DELIBERAZIONE DELLA GIUNTA REGIONALE 29 novembre 2021, n. 1928

[ID_VIP: 5504] D.lgs. 152/2006 e ss.mm.ii.e L.R.11/2001 e ss.mm.ii. - Procedura di VIA di competenza Statale relativa ad un parco eolico denominato "Parco eolico della Torre quadrata", composto da 10 aerogeneratori da 6 MW ciascuno e una potenza complessiva di 60 MW, da realizzare nei comuni di San Pietro Vernotico (BR), Brindisi e Cellino San Marco (BR), e opere accessorie. Proponente:wdp Muro S.r.l.

Parere Tecnico

OGGETTO: [ID_VIP: 5504] D.lgs. 152/2006 e ss. mm. ii. e L.R. 11/2001 e ss. mm. ii. – Procedura di VIA di competenza Statale relativa ad un parco eolico denominato "Parco eolico della Torre quadrata", composto da 10 aerogeneratori da 6 MW ciascuno e una potenza complessiva di 60 MW, da realizzare nei comuni di San Pietro Vernotico (BR), Brindisi e Cellino San Marco (BR), e opere accessorie.

Figura 5: Stralcio elaborato "VSSK6Y3_RelazionePaesaggistica_18a" (RELAZIONE PAESAGGISTICA - TAVOLETTE - Tav. 04 - Componenti Botanico Vegetazionali)

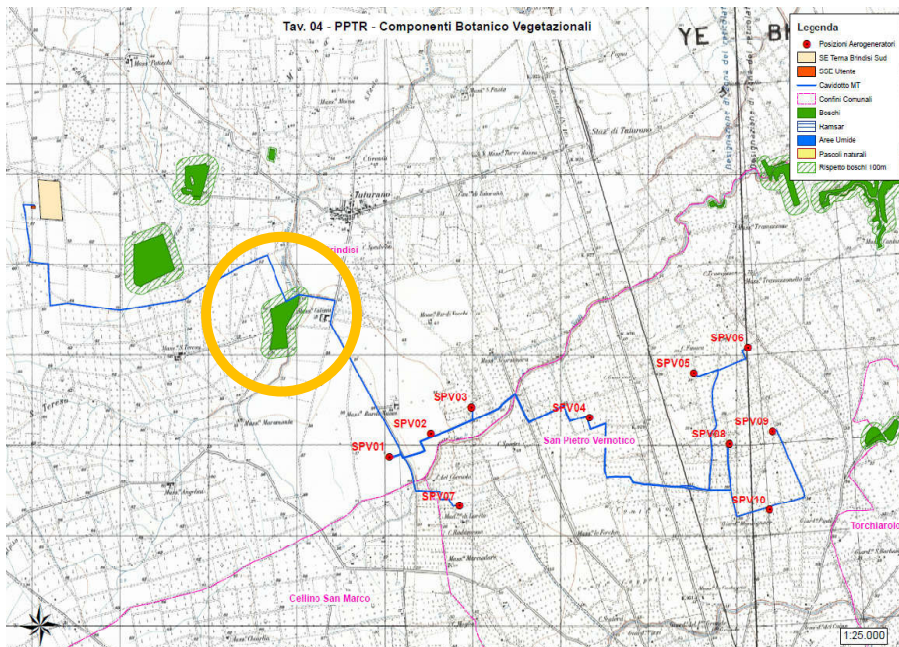
6.2.1 COMPONENTI BOTANICO-VEGETAZIONALI (art. 57 delle N.T.A. del PPTR)			
BENI PAESAGGISTICI (art. 134 del Codice)	IMMOBILI ED AREE DI NOTEVOLE INTERESSE PUBBLICO (art. 135 del Codice)		
	AREE TUTELE PER LEGGE (art. 142 del Codice)	Boschi Zone umide Ramsar	
ULTERIORI CONTESTI PAESAGGISTICI (art. 143 del Codice)	Aree umide		
	Prati e pascoli naturali		
	Formazioni arbustive in evoluzione naturale		
	Aree di rispetto dei boschi		SI
Nell'area di progetto del parco eolico (aerogeneratori) non si rilevano interferenze. Si precisa, però, che il cavidotto interrato interferisce con l'Area di Rispetto dell'area protetta SIC "Bosco di Santa Teresa".

Figura 6: Stralcio elaborato "VSSK6Y3_RelazionePaesaggistica_18a"
(RELAZIONE PAESAGGISTICA - TAVOLETTE - Tav. 05 - Componenti Aree protette)

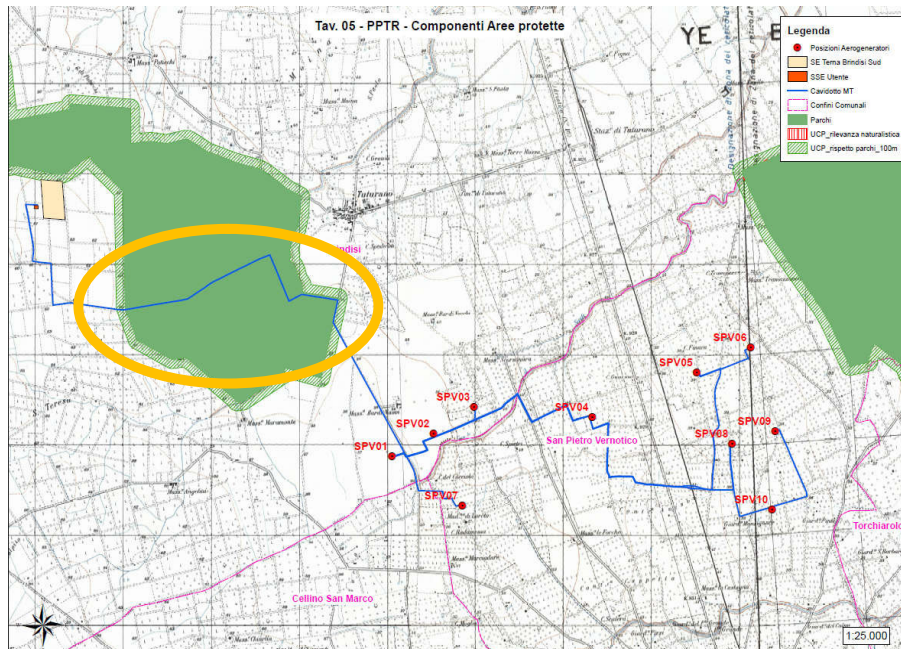
6.2.2 COMPONENTI DELLE AREE PROTETTE E DEI SITI NATURALISTICI (art. 67 del N.T.A. del PPTR)			
BENI PAESAGGISTICI (art. 134 del Codice)	IMMOBILI ED AREE DI NOTEVOLE INTERESSE PUBBLICO (art. 135 del Codice)		
	AREE TUTELE PER LEGGE (art. 142 del Codice)	Parchi e Riserve	Aree e riserve naturali marine
			Parchi nazionali e riserve naturali statali
ULTERIORI CONTESTI PAESAGGISTICI (art. 143 del Codice)	Siti di rilevanza naturalistica		Parchi e riserve naturali regionali
Siti di rilevanza naturalistica			ZPS
			SIC
			SIC MARE
	Aree di rispetto dei parchi e delle riserve regionali		
<p>Per quanto riguarda le componenti delle aree protette e dei siti di rilevanza naturalistica, nell'area di studio del presente progetto si segnala la presenza della Riserva Naturale Regionale Orientata denominata "Boschi di Santa Teresa e dei Lucci". Non si rilevano interferenze con gli aerogeneratori ma il progetto prevede che il cavidotto attraversi quest'area, lambendo l'area protetta SIC "Bosco di Santa Teresa".</p>

Figura 7: Stralcio screenshot cartografia Impianti FER DGR 2122 consultabile sul portale della Regione Puglia (cerchiato il contesto paesaggistico di area vasta in cui è localizzato il parco eolico)

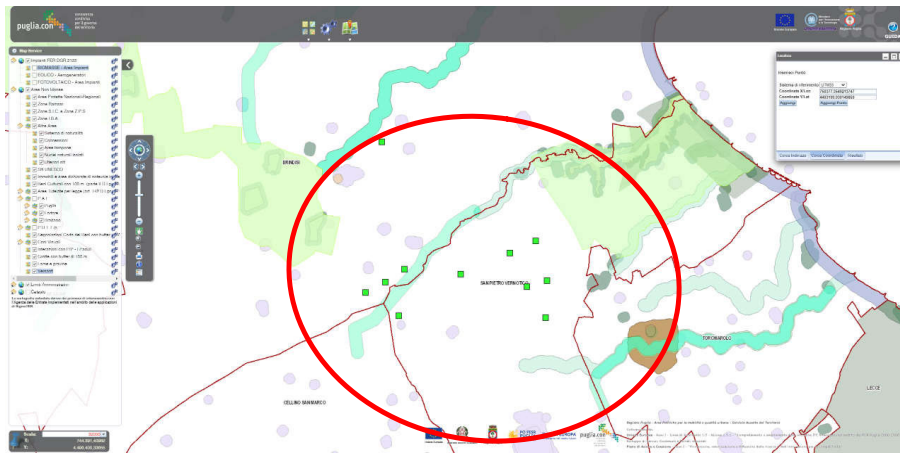
Dalla valutazione del contesto territoriale di area vasta in cui si colloca l'intervento (vedi Figura 7), emerge chiaramente la complessità del sistema paesaggistico della struttura storico testimoniale che caratterizza l'area in cui dovrebbe realizzarsi il parco eolico in progetto (i punti di colore verde corrispondono agli aerogeneratori e alla sottostazione esistente ed in progetto).

Figura 9: Stralcio elaborato "VSSK6Y3_StudioFattibilitaAmbientale_34d"

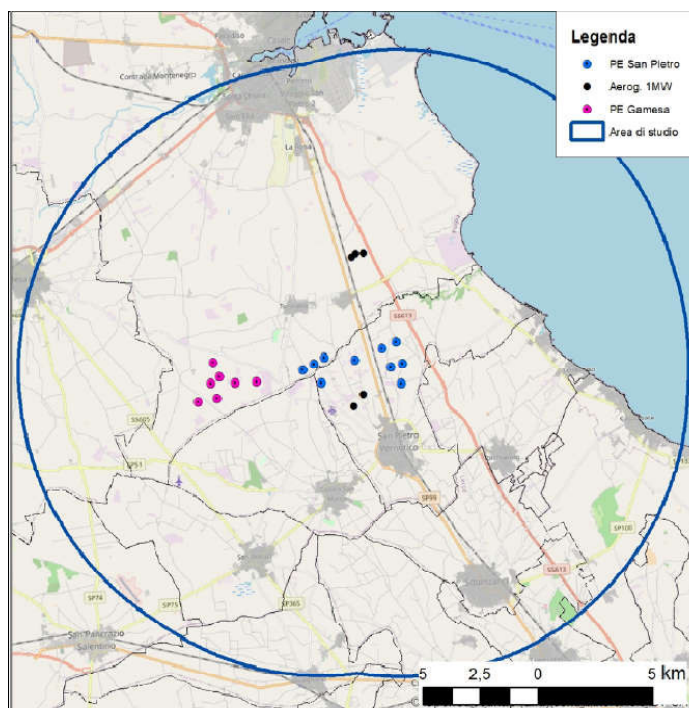
Con riferimento alla DGR 2122/2012 (Indirizzi per l'integrazione procedimento/e per la valutazione degli impatti cumulativi di impianti di produzione di energia da fonti rinnovabili nella Valutazione di Impatto Ambientale) e alle Linee Guida per la valutazione della compatibilità ambientale-paesaggistica di impianti eolici (ARPA PUGLIA 2013), in relazione alla tipologia di impianto eolico, dalla consultazione del SIT/Puglia, è stata rilevata la presenza di altri impianti FER.
